**Forum mondial de l'harmonisation des Règlements
concernant les véhicules**

Groupe de travail de la sécurité passive

Règlement ONU n° 129 (Systèmes améliorés de retenue pour enfants)**Proposition de projet de complément 8 à la série 01
d'amendements au Règlement ONU n° 129
(Systèmes améliorés de retenue pour enfants)****Communication de l'expert de l'Espagne***

Figure 3
Distance minimale pour le choc latéral

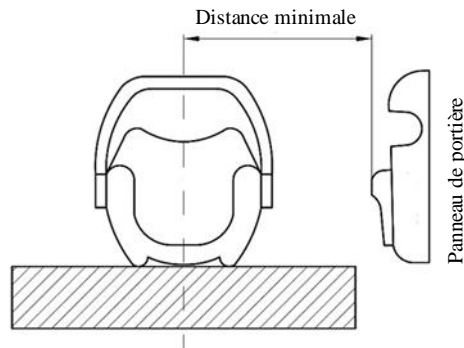
Pour chaque essai, la position initiale du panneau de portière utilisé pour l'essai de choc latéral par rapport à la banquette d'essai doit être réglée compte tenu de la distance minimale entre le panneau et le centre de la place assise, comme indiqué à la figure 3.
